Città di
Castellanza

Piano di Governo del Territorio

Piano dei Servizi

RETTIFICHE E CORREZIONI ERRORI MATERIALI AL PIANO DEI SERVIZI

1.

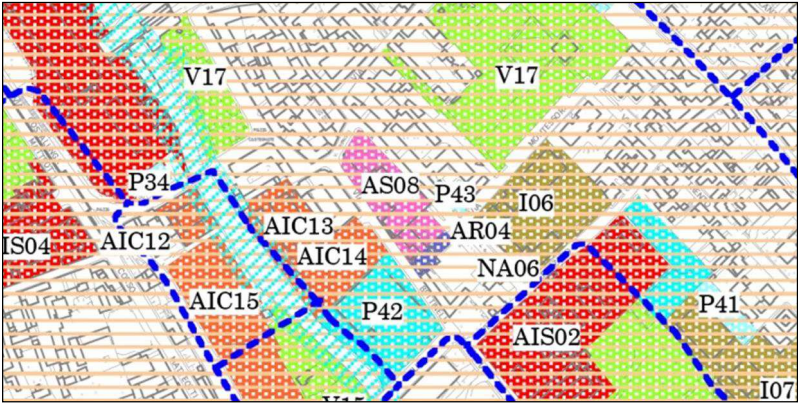
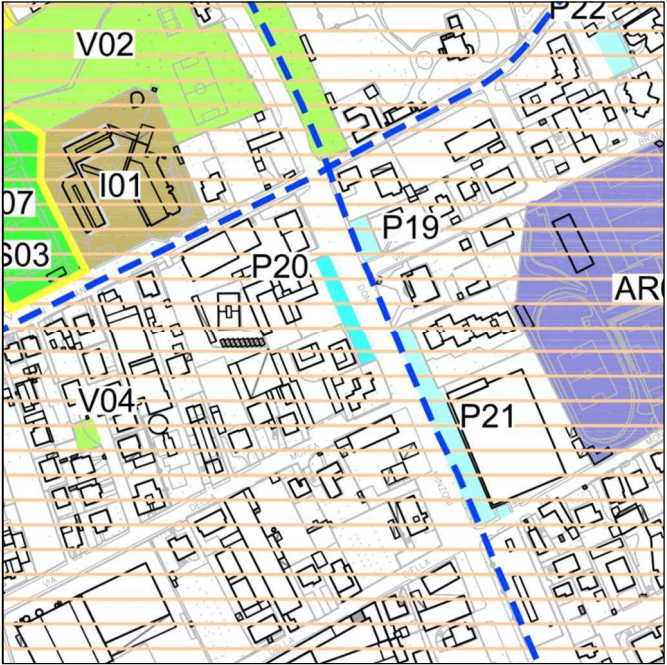
Nella tavola PdS2.1 vengono riportati due poligoni con lo stesso codice (AS08), uno dei due poligoni individua in modo corretto il "Centro Assistenza Anziani "Giulio Moroni", associandogli la relativa scheda, il secondo poligono invece oltre a riportare lo stesso codice della scheda precedente, riguarda una struttura privata che non può essere annoverata tra le attrezzature pubbliche.

AS08 Struttura privata Mapei	Eliminazione del poligono AS08 mapei

PS2.1 Eliminazione del poligono AS08, Mapei

PS2.2 Eliminazione della scheda AS09 che faceva riferimento al poligono AS08 (mapei), nella tavola PdS2.1

2.

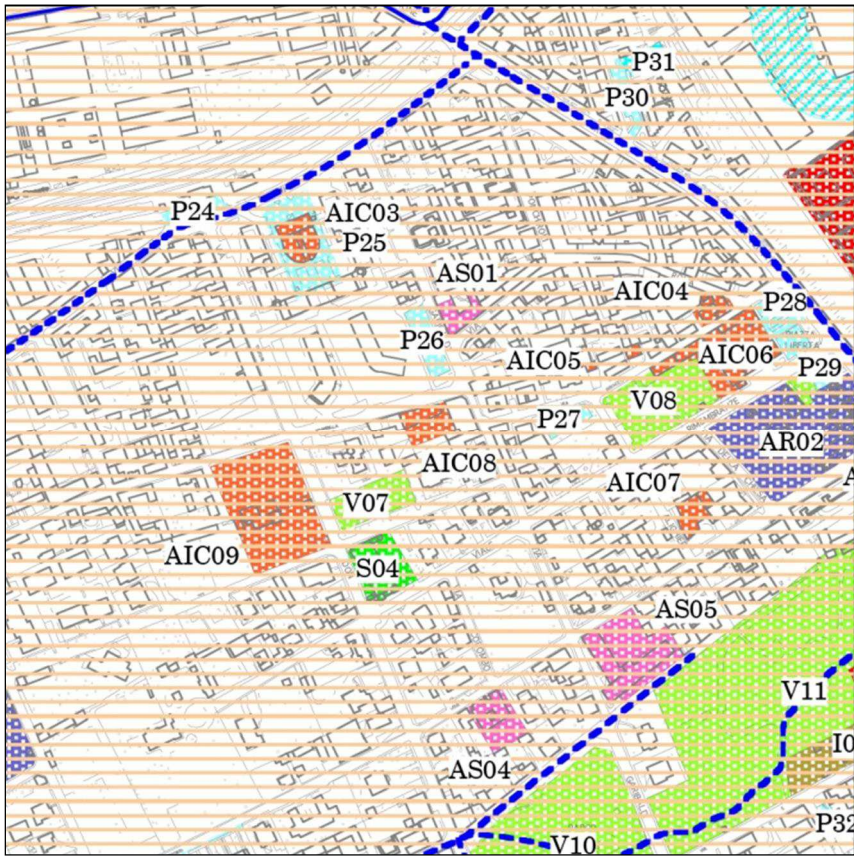
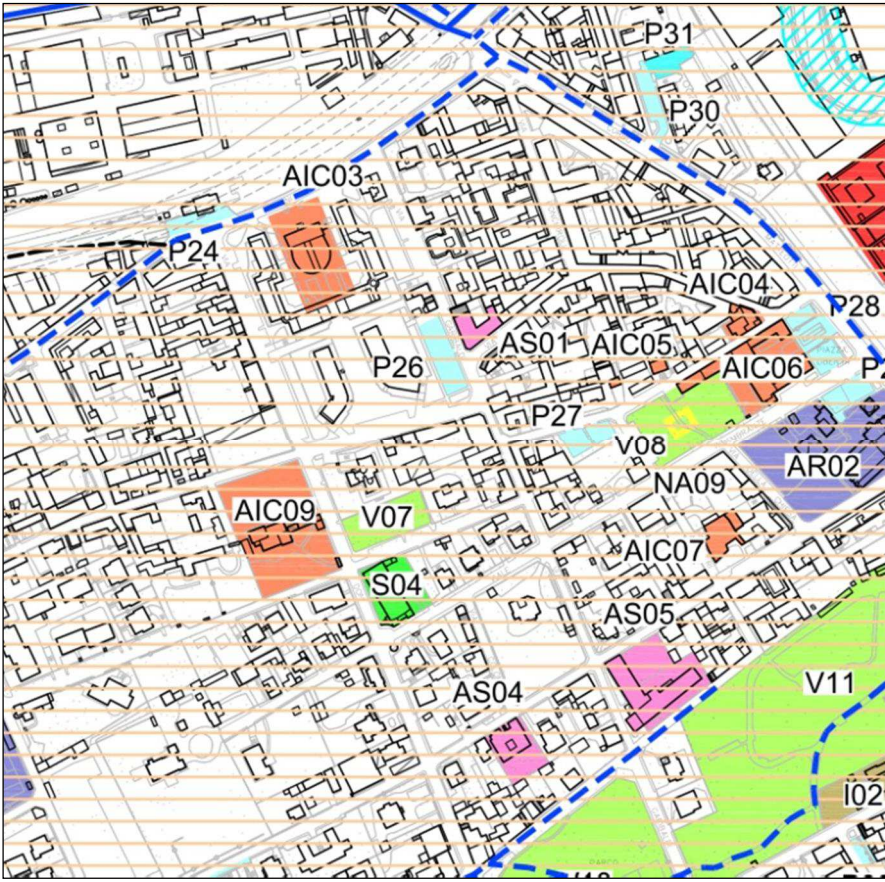
Eliminazione del servizio individuato con la scheda AIC08 in adeguamento allo stralcio dal Piano dei Servizi effettuata con Delibera di Consiglio Comunale n°87 del 27/06/2013 Approvazione Elenco degli Immobili facenti parte del Piano delle Alienazioni e Valorizzazioni immobiliari, ai sensi e per gli effetti dell'58 Legge 133 del 21.08.2008 di conversione del D.L. 25.06.2008 n.112

AIC08 alienato	Eliminazione del poligono AIC08

PS2.1 Eliminazione del poligono

PS2.2 Eliminazione della scheda AIC08

5.

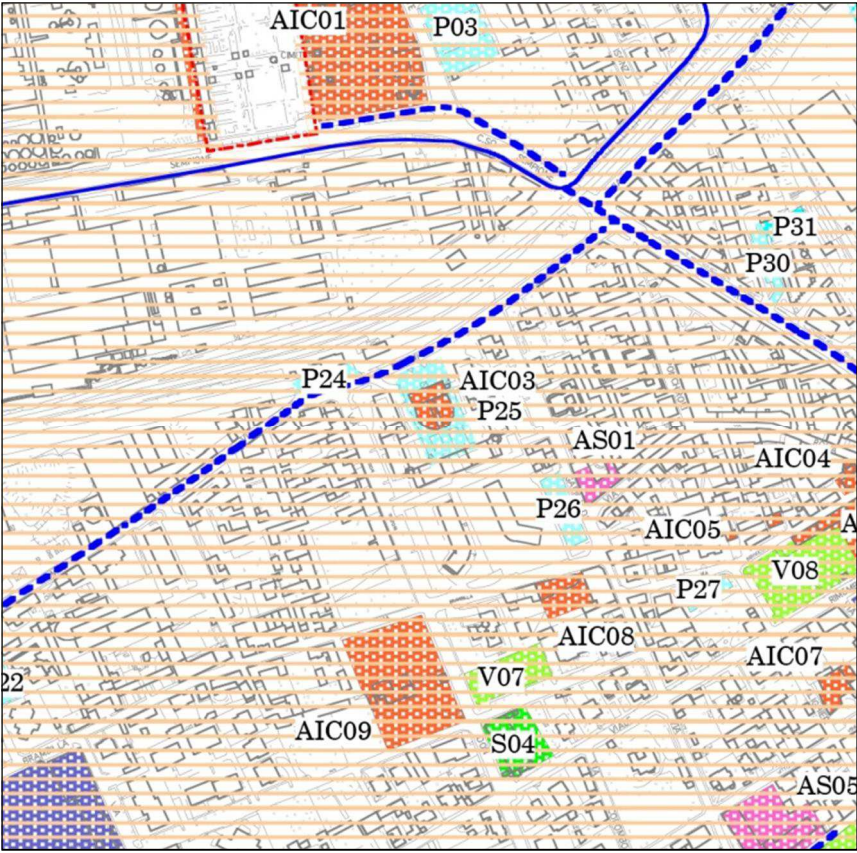
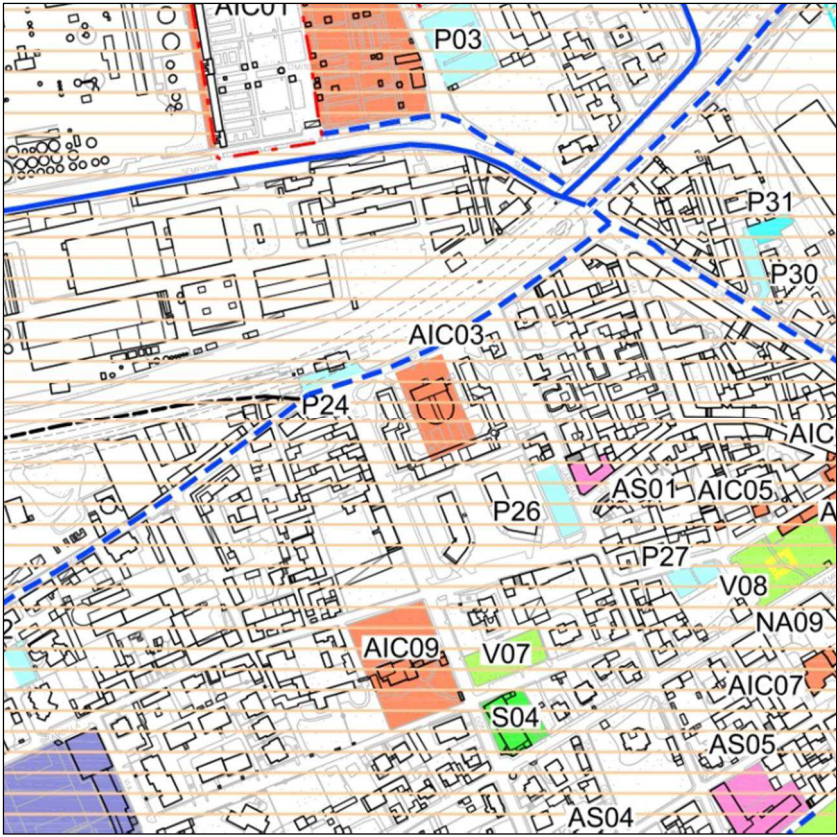
La tavola PdS2.1 individua "Il centro conferenze - CeSil" (AIC03) il cui parcheggio di pertinenza (sottostante all'edificio) viene censito a parte con apposita scheda (P25). Essendo il parcheggio di pertinenza del centro conferenze e non ravvisando nessun interesse a staccarlo dalla struttura principale si ritiene opportuno rettificare la scheda AIC03 inglobando anche il parcheggio.

AIC03 E P25	Modifica del perimetro dell'AIC03

PS2.1 Modifica del perimetro del servizio AIC03 inglobando anche il parcheggio P25.

PS2.2 Modifica della scheda AIC03 inglobando anche il parcheggio, eliminare la scheda del parcheggio P25.

6.

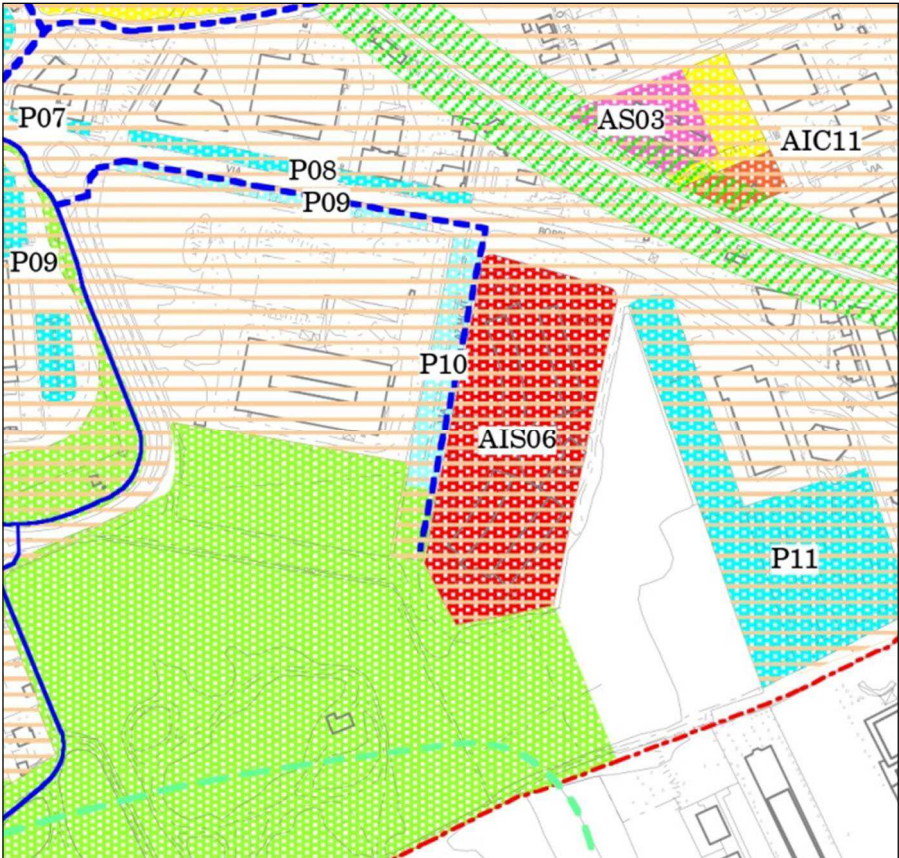
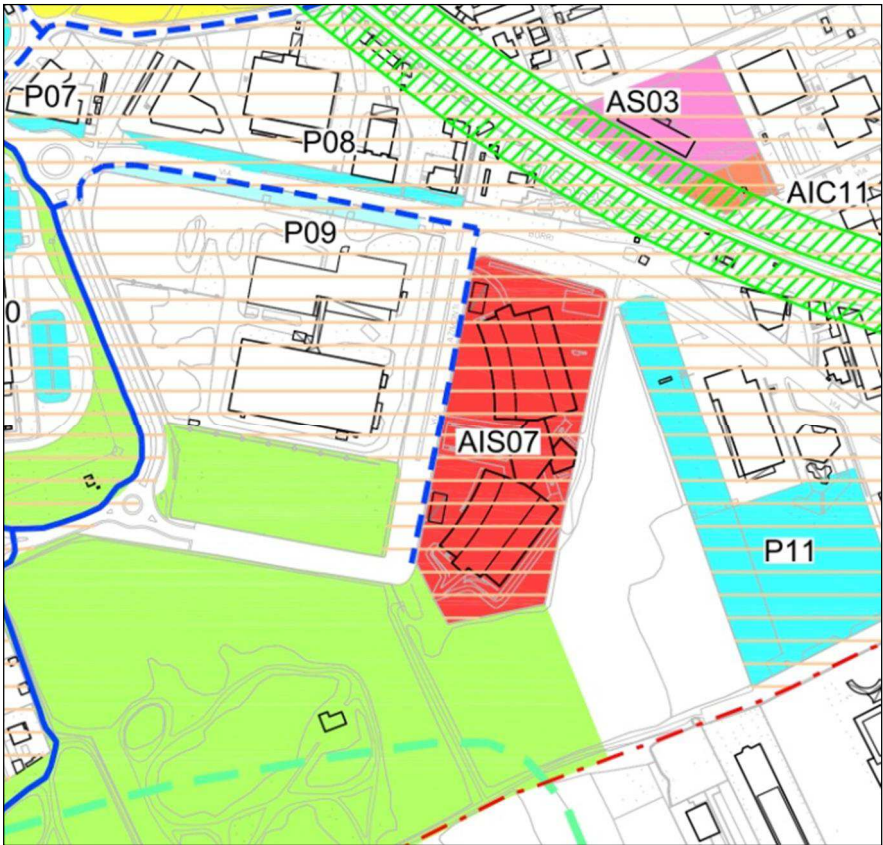
La tavola PdS2.1 individua erroneamente come parcheggio pubblico la via Azimonti diversamente da quanto riconosciuto dal Piano delle Regole e dal Documento di Piano.

La via Azimonti individuata come parcheggio	Eliminazione del parcheggio P10

PS2.1 Cancellazione del perimetro del parcheggio P10.

PS2.2 Cancellazione della scheda P10 che individua la via Azimonti

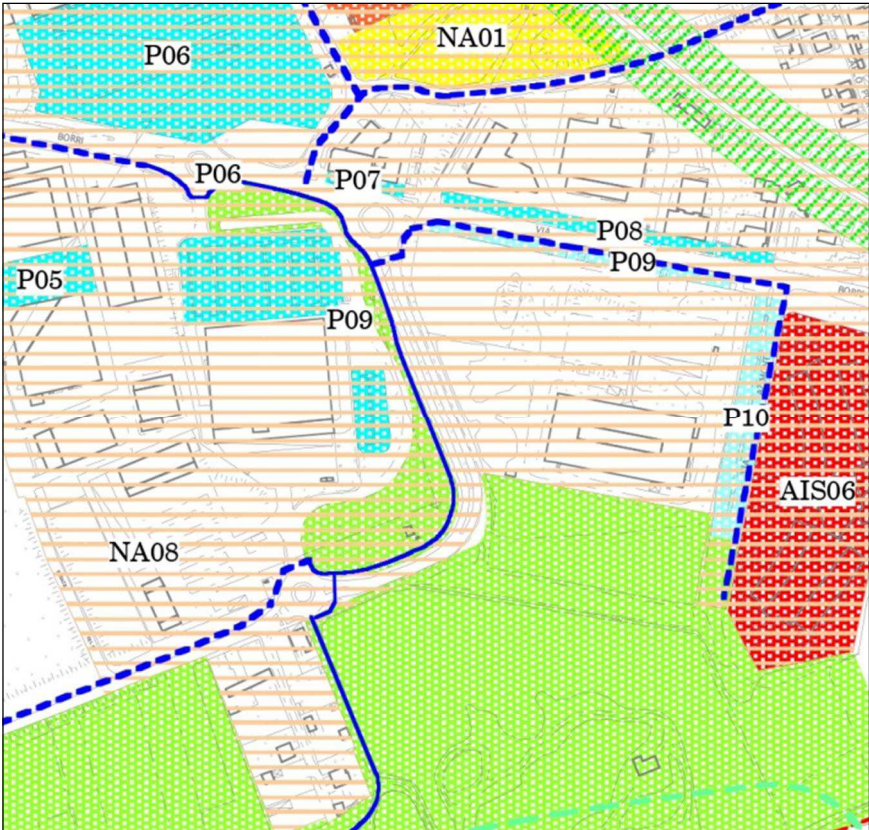
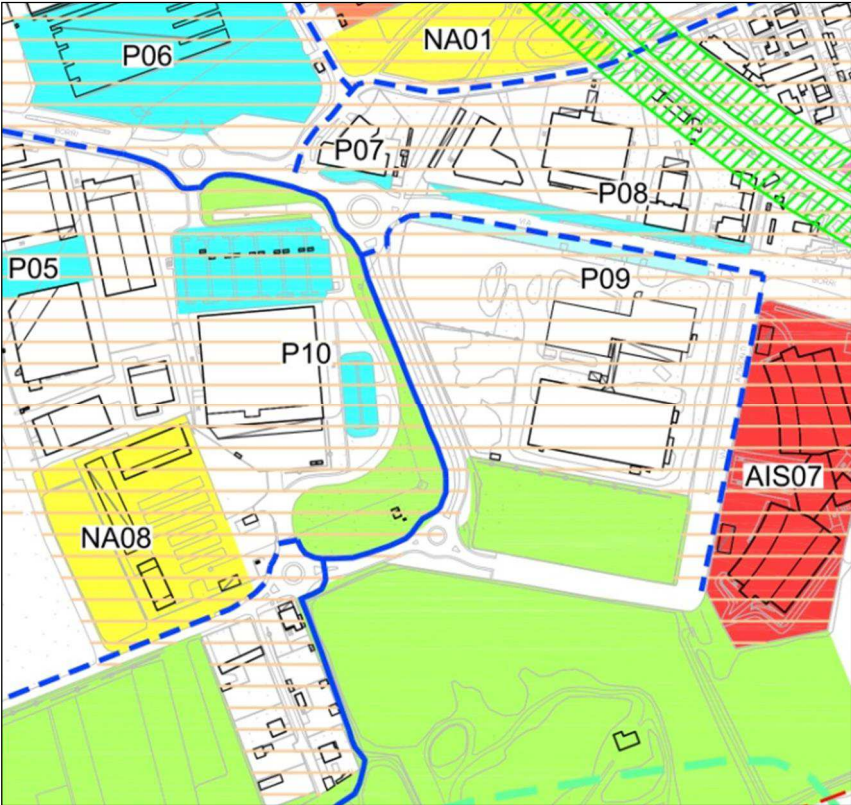
La tavola PdS2.1 individua due parcheggi diversi con lo stesso numero P09, schedandone uno solo, quello di via Giuseppe Borri. Al parcheggio dell'ESSELUNGA non schedato viene attribuito il codice del parcheggio P10, cancellato come riportato sopra.

Due parcheggi individuati con lo stesso numero	Nuovo codice P10 al parcheggio ESSELUNGA

PS2.1 Attribuzione al parcheggio dell'ESSELUNGA il codice P10.

PS2.2 Nuova scheda P10 con individuazione del parcheggio privato asservito all'uso pubblico.

7.

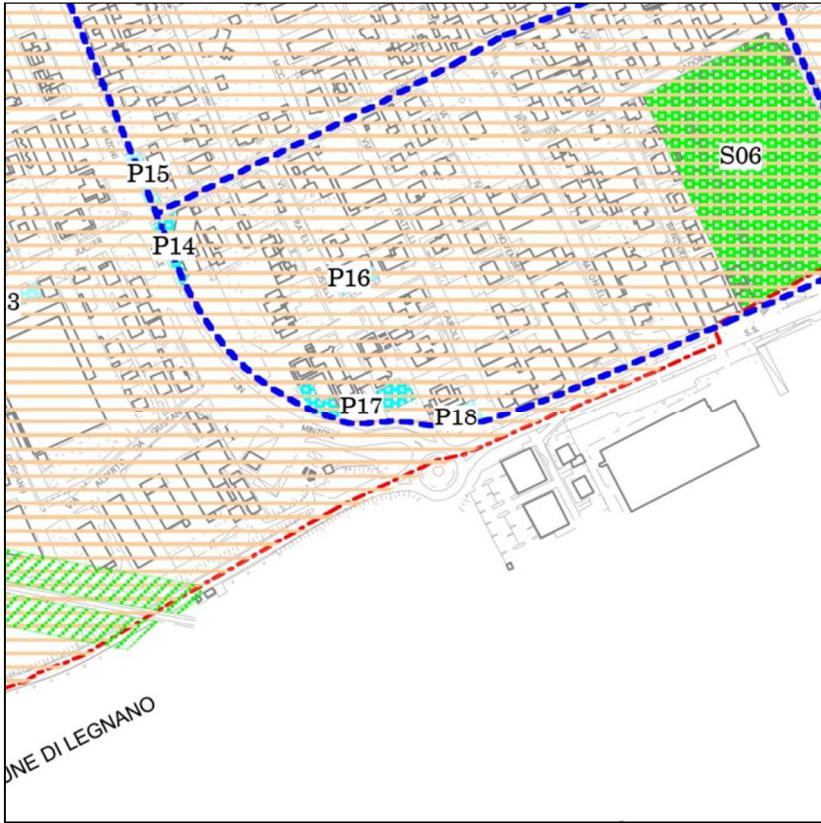
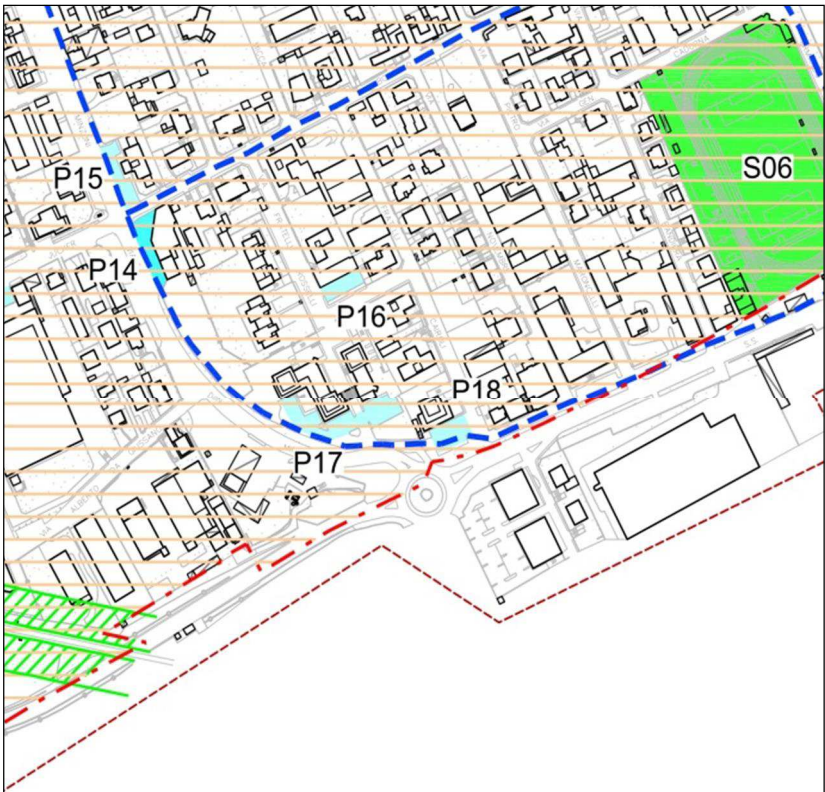
La tavola PdS2.1 individua il parcheggio P17 come parcheggio privato asservito all'uso pubblico pur essendo un parcheggio di proprietà pubblica così come correttamente indicato nella scheda del catalogo dei parcheggi.

Parcheggio P17 individuato come privato	Parcheggio P17 individuato come pubblico

PdS2.1 Modifica del colore del servizio P17.

8.

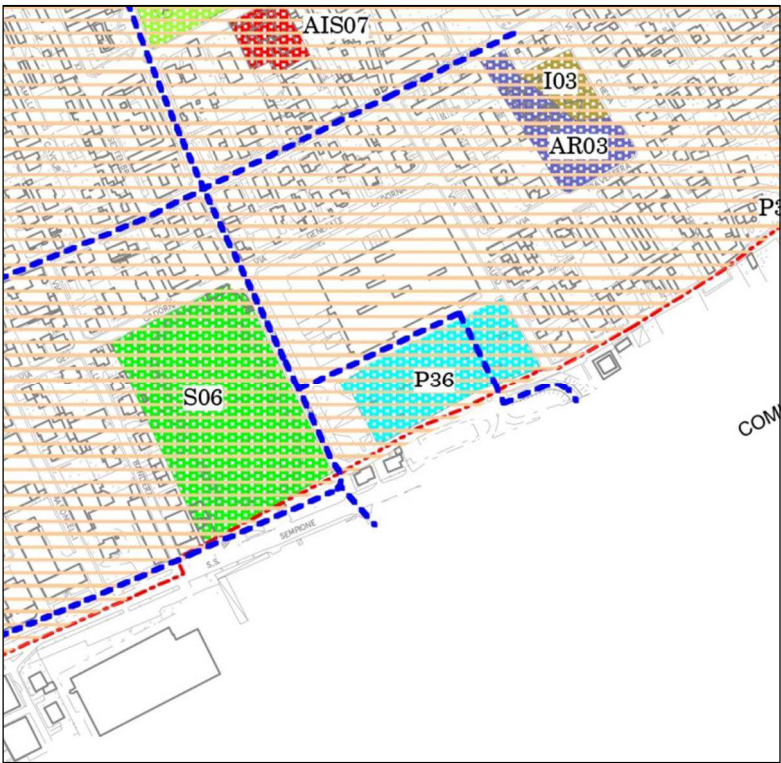
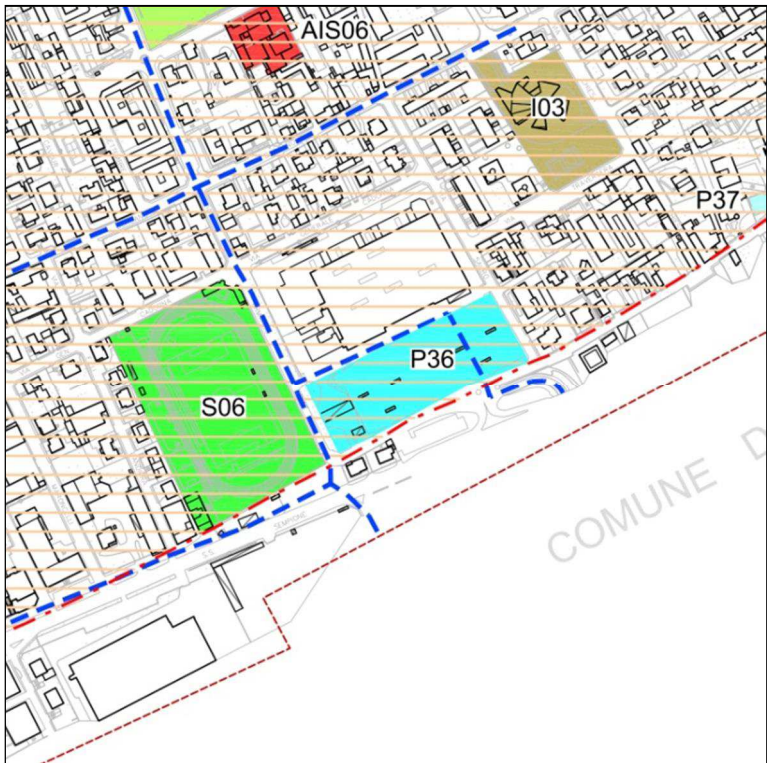
La tavola PdS2.1 individua il Parcheggio privato di uso pubblico con il poligono denominato P36 tralasciando tuttavia la porzione più a ovest attualmente adibita a parcheggio con le stesse modalità della restante parte. Per ovviare a questa incoerenza si amplia l'area del parcheggio a ovest fino alla via Armando Diaz.

Parcheggio P36	Adeguamento del poligono P36

PS2.1 Modifica del perimetro del servizio P36 inglobando anche il resto del parcheggio.

PS2.2 Modifica della scheda P36.

9.

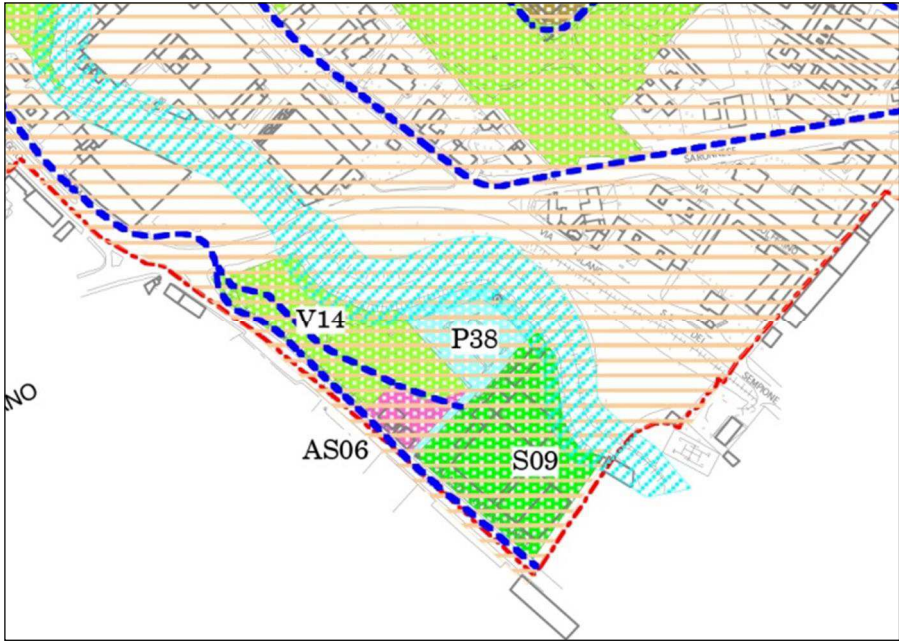
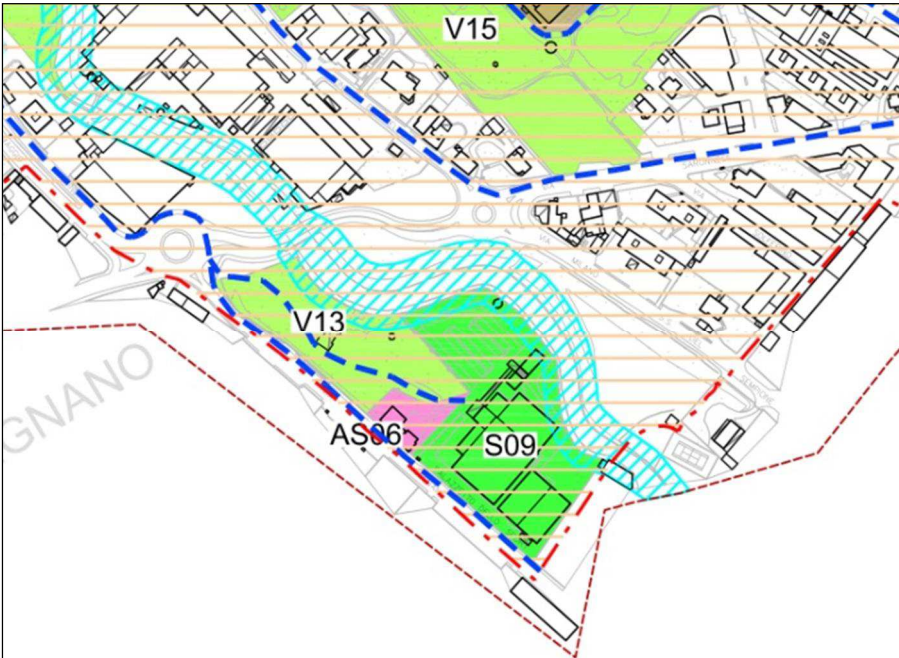
La tavola PdS2.1 individua il palazzetto dello sport con il poligono S09 e il relativo parcheggio con il poligono P38. Essendo il parcheggio a servizio della struttura sportiva e il suo funzionamento legato agli orari di apertura della stessa (così come indicato nella scheda relativa), si ritiene opportuno correggere tale anomalia inglobando nella scheda S09 anche l'area del parcheggio P38.

Palazzetto dello Sport S09 e parcheggio P38	Poligono S09 con inglobato il parcheggio P38

PS2.1 Modifica del perimetro del servizio S09 inglobando anche il parcheggio P38.

PS2.2 Modifica della scheda S09 e cancellazione della scheda P38.
